**INFORME No.32
SUPERVISIÓN TÉCNICA INDEPENDIENTE**

**PERIODO
01 AL 31 DE ENERO DE 2025**

**INTERVENTORIA TÉCNICA, ADMINISTRATIVA, FINANCIERA, AMBIENTAL,
JURÍDICA Y SUPERVISIÓN TÉCNICA INDEPENDIENTE PARA LA CONSTRUCCIÓN
DEL CENTRO ADMINISTRATIVO MUNICIPAL DE ENVIGADO (CAM), EN
CUMPLIMIENTO AL CONVENIO INTERADMINISTRATIVO
ENV-09- 09-0926-21, ACTA DE EJECUCIÓN N°9**

INFORME SUPERVISIÓN TÉCNICA ENERO 2025

- **Calculo estructural de muro de piso11 (muro soporte de ventana)**

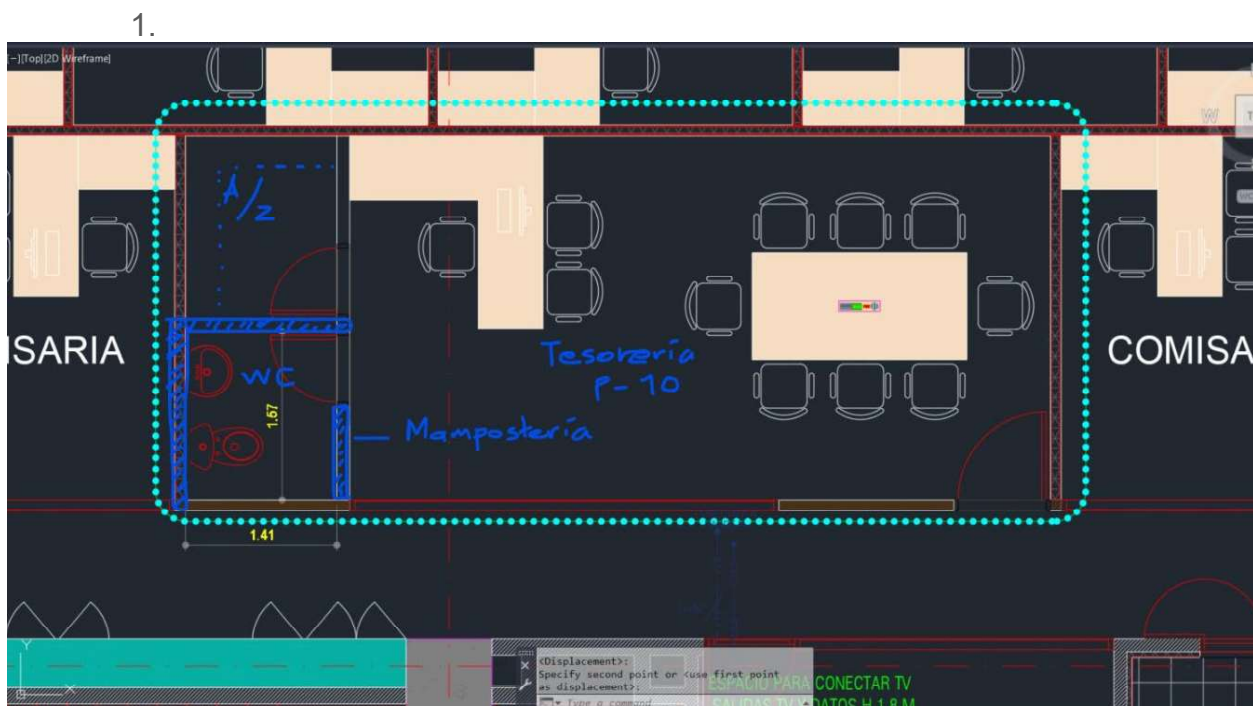
El constructor envió cálculo estructural de muro liviano con vano de ventana de 6 x 1.71 m con el fin de enviarlo al diseñador ya que este muro debe soportar la ventana en el piso 11.

El arquitecto diseñador indicó el 29 de enero de 2025, que están de acuerdo con el diseño de la subestructura para el muro y ventana, adicionalmente recordó que la responsabilidad del correcto funcionamiento recae sobre el instalador.

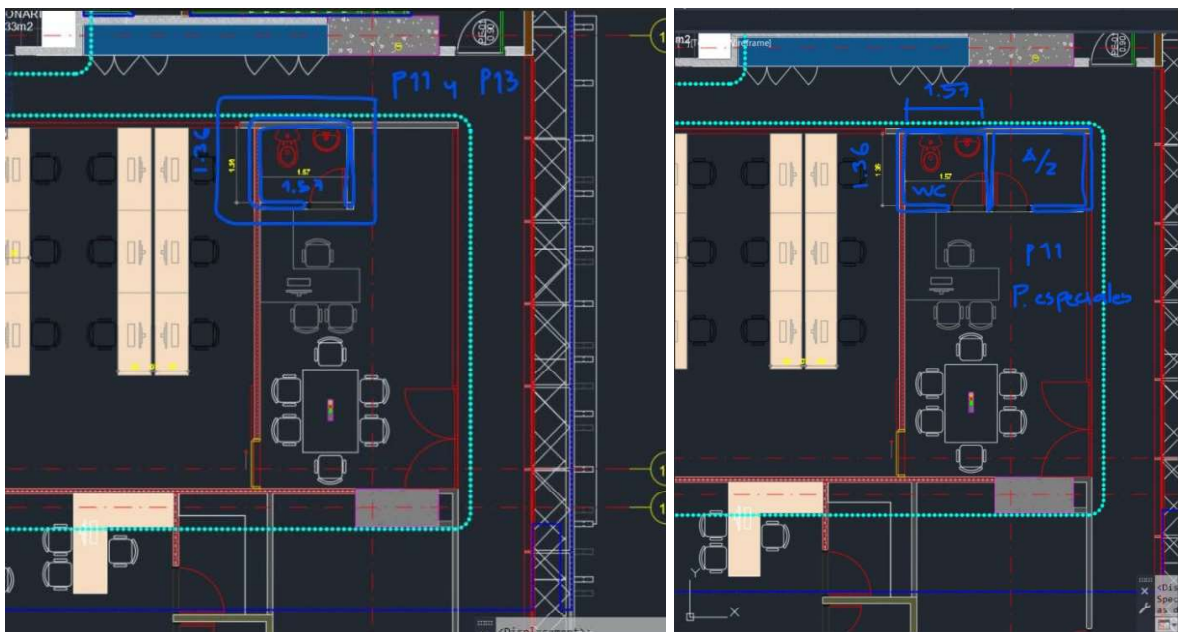
1. Esquema baño para tesorería, teniendo en cuenta que vamos a tener un baño se recomienda que los muros perimetrales sean en mampostería, la dimensión del baño de tesorería sería de 1.41 m x 1.57 m para que quede justificado con el muro que limita la ventana.

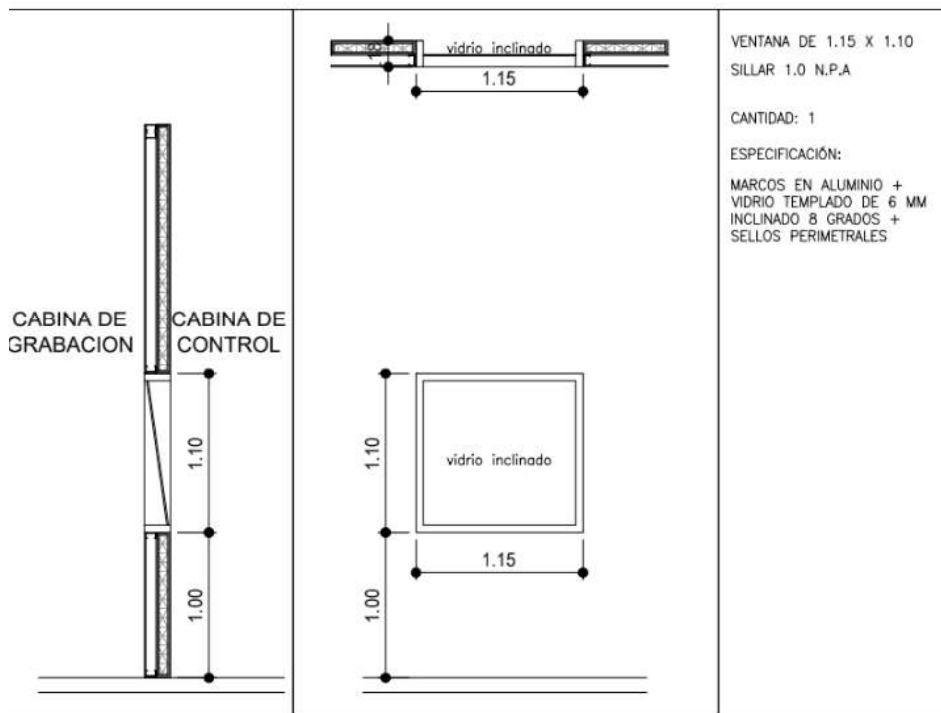
- *En modificaciones de diseño recibidas el 11 de diciembre de 2024, se encuentran adiciones y modificaciones con respecto a lo entregado en noviembre de 2024 en la cabina de grabación, en este punto no se identifica la ventana que proponen, no hay detalle de esta en cuadro de puertas y ventanas.*

El diseñador en respuesta el día 28 de enero de 2025, adjunto la ficha de la ventana así:

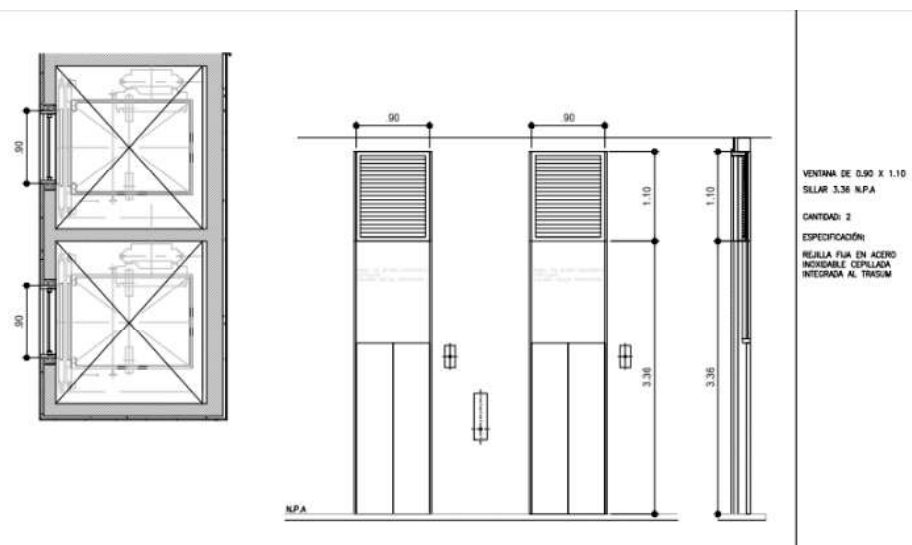
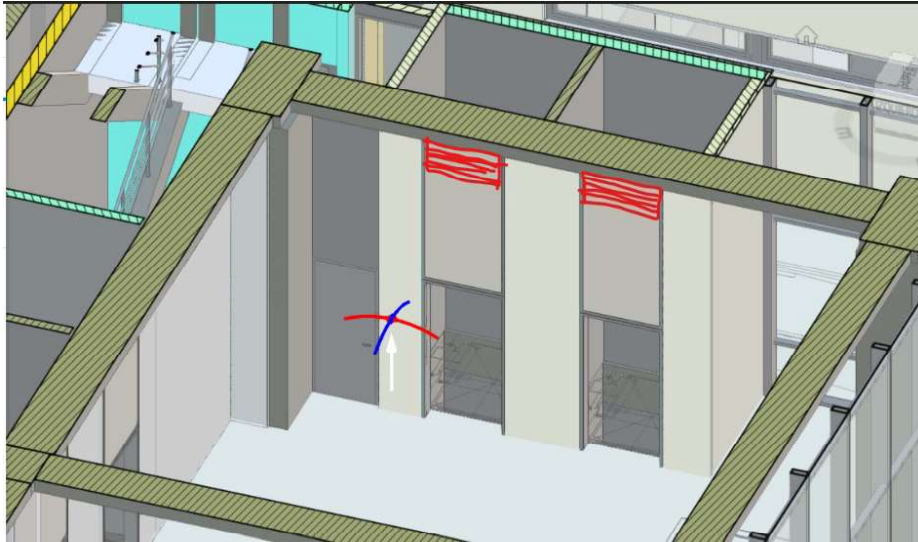
- En la fachada del costado sur del primer piso de torre norte se requieren dos ventanas, una para cada uno de los ascensores 5 y 6, esto es solicitado por Mitsubishi para ventilación de estos fosos ¿cómo sería esta ventana, favor proporcionar diseño de este elemento?.

El diseñador en respuesta el día 28 de enero de 2025, adjuntó la ficha de la ventana e imagen 3d con la idea de la ubicación de la persiana.

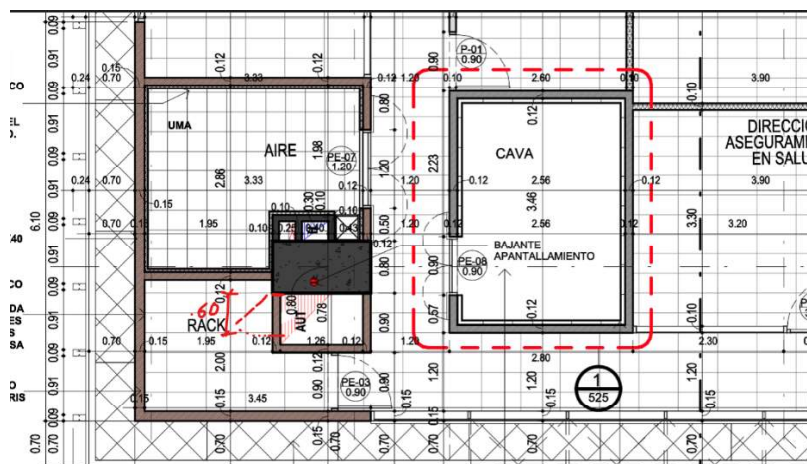
- En el buitrón del rack se recomienda una puerta en el buitrón, se solicitó al diseñador definir los pisos donde iría y en el caso de donde si va, toca reubicar la puerta de acceso al rack.

En respuesta del diseñador el 29 de enero de 2025 informó que en el cuarto de racks ubicar los registros en los pisos donde está el espacio disponible, no donde estén los racks, la idea es instalar la misma puerta de registro que se envió para torre sur, que quede sobre el zócalo, no llega hasta el piso y sea del mismo color de los muros y que tenga 60 cm de ancho.

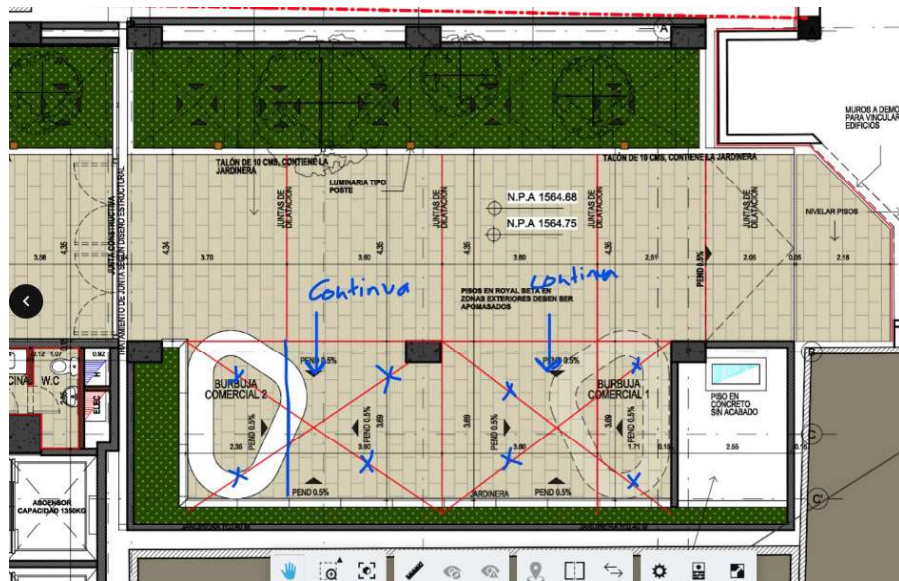
- Los cárcamos no cuentan con la especificación de la pendiente, una vez se tenga la pendiente tener presente que se va a profundizar con la longitud y va a quedar dentro de la losa ¿Qué altura tienen el cárcamo, ¿cuánto es su pendiente y cómo se trabajará con respecto a la losa?

- En respuesta el 29 de enero de 2025, el diseñador indicó que el piso de la zona de taquillas es darle continuidad al piso 1 como está en la parte cubierta (sin hacer pendientes), no tiene ninguna modificación. después del armado de los muros y la estructura de las taquillas cuando se instale el piso se da continuidad a la modulación de pisos planteada en la zona cubierta.

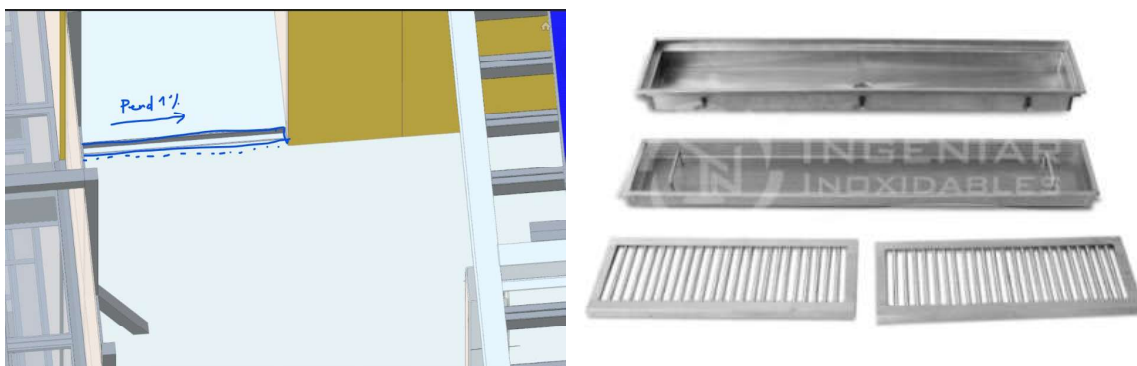
- *¿En el plano Arquitectura de piso 15 muestra unos cárcamos que en losa no se encuentran, vamos a dejar cárcamos prefabricados? Falta el detalle del cárcamo.*

El diseñador el 29 de enero de 2025 indicó que se arma el mismo cárcamo de los puentes, (metido entre el piso y la nivelación, en acero inoxidable y son recorridos más cortos así que la pendiente puede ser del 2 %.

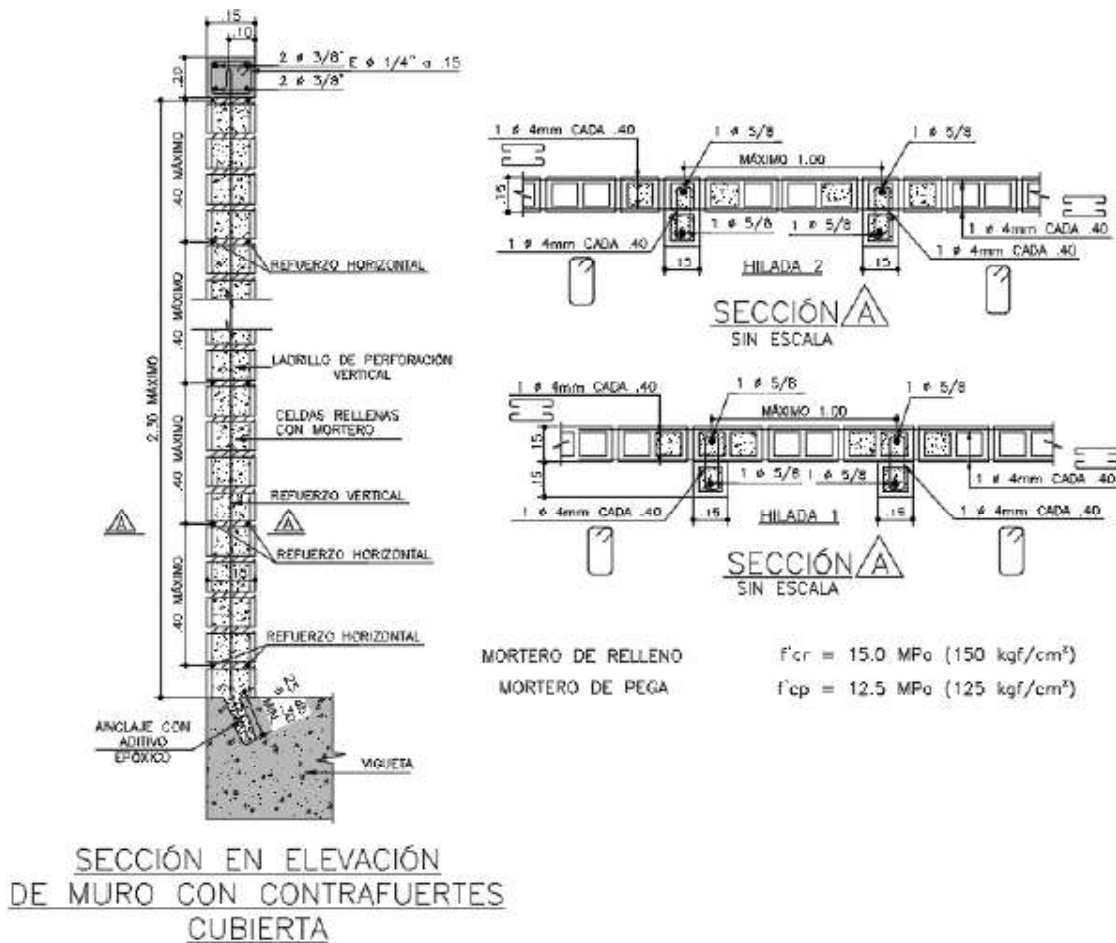
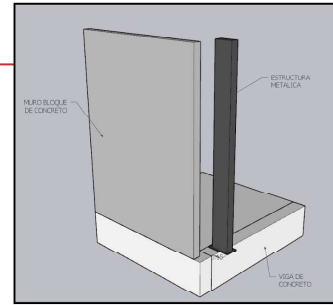
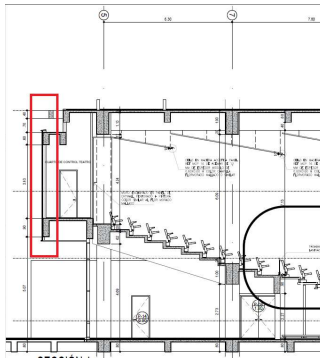
1. *Se solicitó al diseñador estructural el detalle a utilizar para la construcción de los muros perimetrales de la cubierta de torre norte, ya que en el plano 301-TN01-e21013-ENE el detalle de áticos (Dovela D1) contempla muros de máximo 1.20m de altura, mientras que los muros deben tener, según diseño, una altura de 2.28 m.*

Se recibió respuesta del estructural el 29-10-2024, quien indicó que efectivamente en mampostería esos muros perimetrales son máximo de 1.20m en voladizo, para altura mayor se recomiendan varias alternativas:

Alternativa 1: superboard y fijarlo a la estructura metálica de soporte de quiebrasoles.
 Alternativa 2: mampostería con contrafuertes y se debe enviar su diseño.

El arquitecto diseñador indicó mediante correo electrónico del 30 de octubre de 2024 que la alternativa a diseñar en la No. 2, teniendo en cuenta que es un muro que está en una terraza técnica se puede hacer el ático con contrafuertes y no afectaría la arquitectura.

El 24 de enero de 2025, se recibió diseño del muro contrafuerte para los áticos de torre norte.

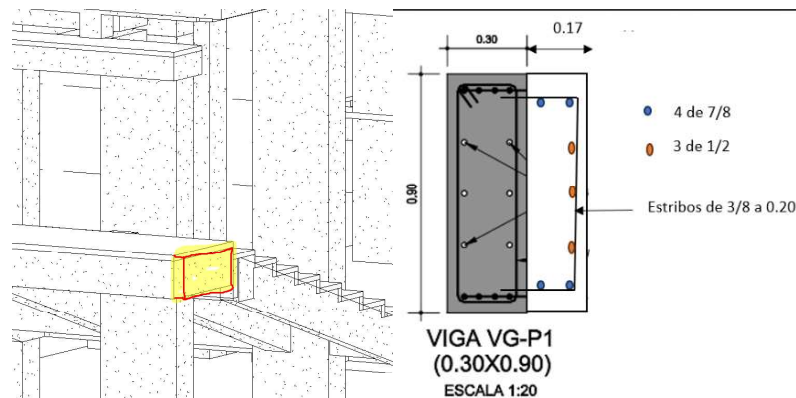
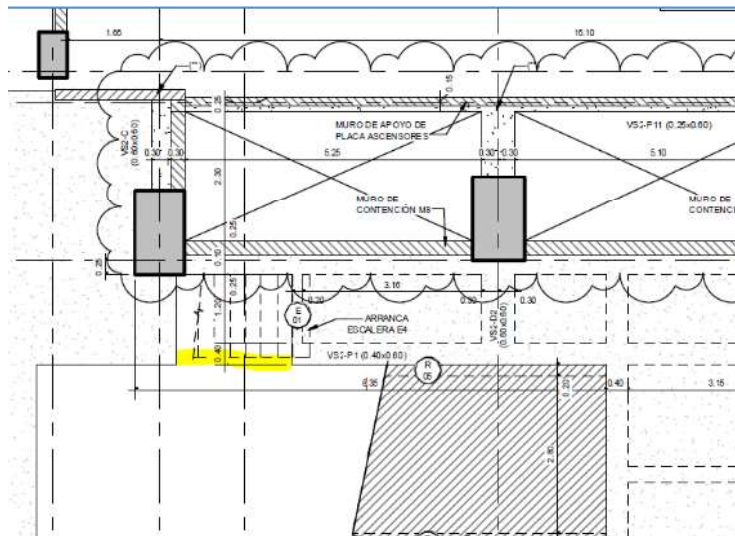
2. Teniendo en cuenta que para el cerramiento del "Eje 5-H en el Auditorio; se tienen propuesto muro en bloque de concreto Al momento de revisar marcaciones e iniciar la construcción de este muro; se presenta en obra la siguiente condición (ver imagen).

- Como está planteada la estructura metálica desde el diseño y, por tanto, como quedó construida. La fachada en la que se va a instalar las placas de Superboard y posteriormente, el enchape Royal Dorado; está desplazada a cara de viga de concreto 15 cm aproximadamente.
- Por desplazamiento diferenciales, se debe generar una junta constructiva entre la estructura de Superboard y la mampostería en bloque de concreto.

El 23 de enero de 2025, la Supervisión indicó al estructural que de acuerdo al detalle estructural para el reengrueso de la viga (VG P1), se observa que el acero de refuerzo de 7/8" quedaría debajo de la ménsula 20 cm aproximadamente, por lo que no se podría cumplir con el detalle estructural en concreto enviado por la ingeniera Ana Milena de e+ ingeniería.

El diseñador el 05 de diciembre de 2024, indicó que se debe realizar el reengrueso de la viga del vértice del muro enchapado en el auditorio, el reengrueso que se diseñó no tiene problema con dejar embebida la platina metálica, por lo que se aprobó el reengrueso de viga y se deja la platina embebida, así como se muestra en la siguiente imagen.

El 24 de enero de 2025, la estructural informó como respuesta que se autoriza realizar el sobreancho de 0.60m de alto para permitir el paso de las barras superiores de 7/8" por debajo de las cartelas metálicas. Aclaró que se conservan las mismas especificaciones de refuerzo: 4 de 7/8, 3 de 1/2 y estribos de 3/8 a 0.20.

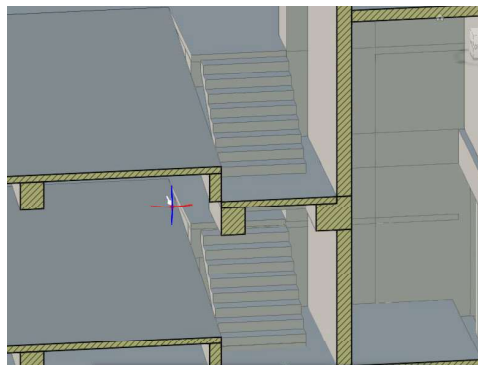
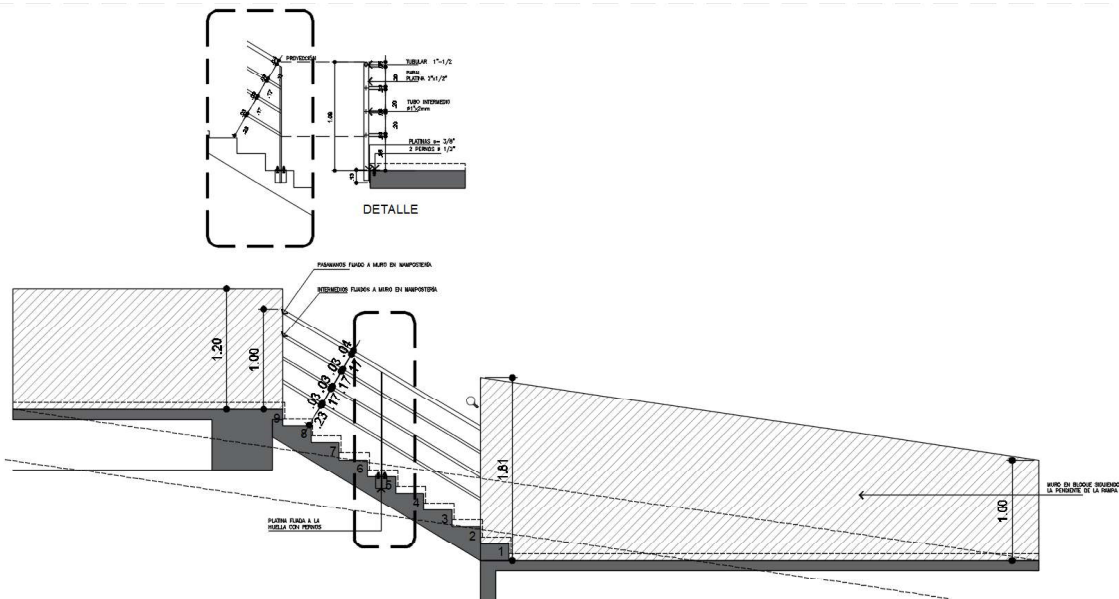
4. En el espacio que se tiene de la rampa y las escalas entre el sótano 1.5 y 1 va un muro bajo divisorio, en los planos y en el modelo no se tiene viga para apoyar este muro. Falta proporcionar este diseño (Eje 7-4).

En respuesta dada por el diseñador el 11 de diciembre de 2024, indicó que en estas zonas se recomienda utilizar pasamanos y no muro, porque no tienen donde apoyarse, mientras que el pasamanos lo pueden conectar de la escalera.

Por lo anterior el 12 de diciembre de 2024, el arquitecto diseñador envió detalle del pasamanos

Imagen A

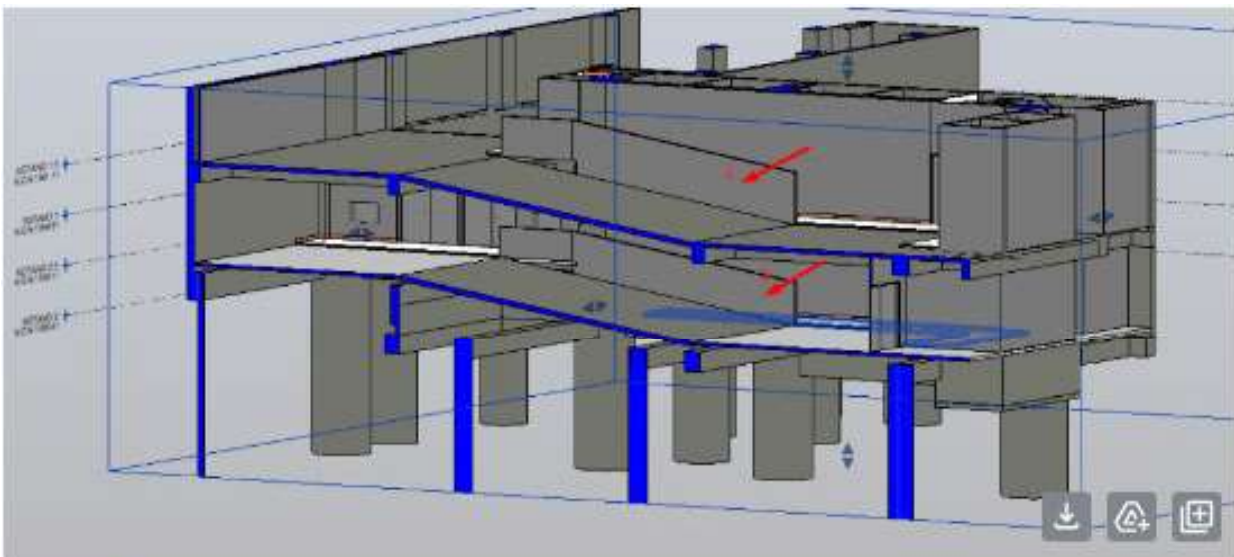
1. Para el Muro No. 1 (Ver Imagen A. S2 a S2.5): Indicar viga de fundación, ubicación y detalle estructural para el apoyo del muro. (Sea contraimpacto o convencional).

2. Para el Muro No. 2 (Ver Imagen A. S1 A S 1.5): Si bien el pasado 12 de diciembre se envió por arquitectura el detalle para el pasamanos y la mampostería, se solicita aclarar si el muro es contraimpacto de acuerdo al diseño de ENE y si es así consideramos que el pasamanos también debe ser contra impacto. Se solicitó aclarar.

En respuesta dada el 24 de enero de 2025, por el diseñador estructural, confirmó que en la imagen A, los muros laterales a las rampas (N1 y N2) deben ser contraimpacto. Y se puede emplear la opción 2 de los planos de Elementos No Estructurales. En consecuencia, el pasamanos también deberá ser contra impacto.

El Muro 1 de S2.5 a S2 se apoya en la vigueta R-01 de la rampa. Lo mismo aplica para el Muro 2 de S1.5 a S1 si lo realizan en concreto, se pueden apoyar en la vigueta R-05.

Figura 2. Esquema de la caja

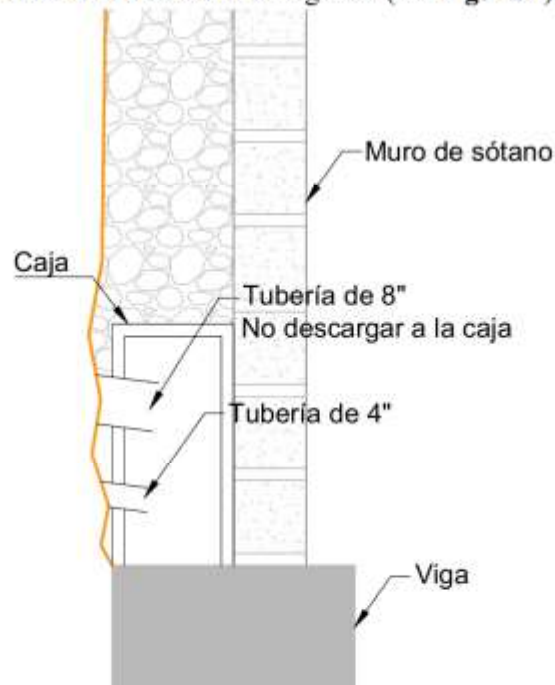
1. Se recomienda construir una caja de recolección de aguas que reciba la tubería de aguas lluvias de 4" existentes. Y se recomienda que las tuberías de aguas residuales y la tubería de 8 pulgadas no sean descargadas a esta caja, sino que mediante tubería sean entregadas al punto en el cual serán entregadas. (ver **Figura 2**)

Figura 3. Detalle lleno del muro de contención.

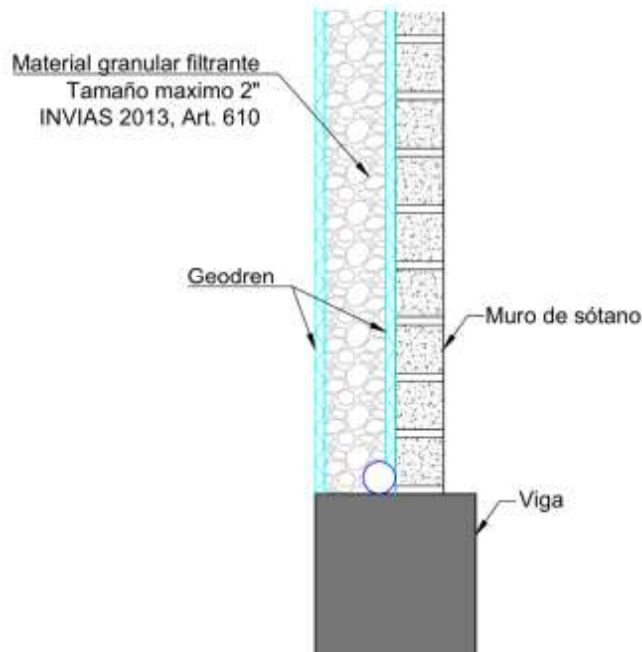
2. Se recomienda que el costado de la caja contra cárcel cuente con lloraderos o una rejilla que permita captar las aguas que afloran del terreno durante las lluvias.
3. La parte posterior del muro se debe llenar como se presenta en la **Figura 3** colocando un geodren planar contra la cárcel y contra el muro y posterior a esto, se debe llenar con material triturado para facilitar el drenaje.
